# 改善箇所説明図

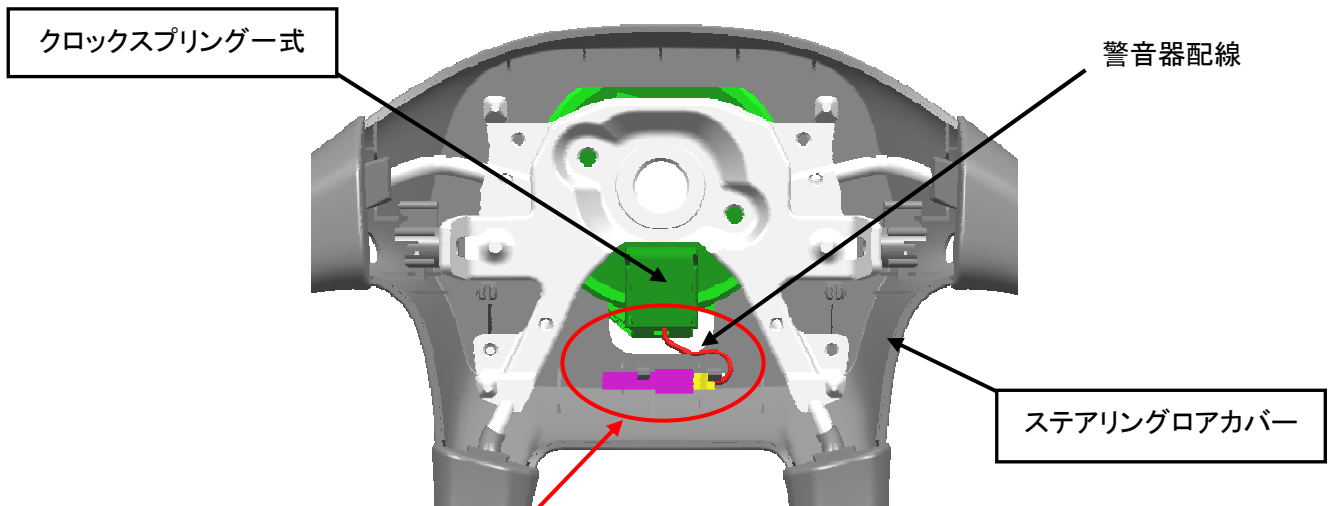
警音器用電気配線の取り回しが不適切なため、ハンドル操作を行った際に当該配線に負荷がかかるものがある。そのため、そのまま使用を続けると、配線が損傷し、最悪の場合、断線して警音器が鳴らなくなるおそれがある。

全車両、ステアリングロアカバーを対策品に交換するとともに、クロックスプリンガー式を新品に交換する。
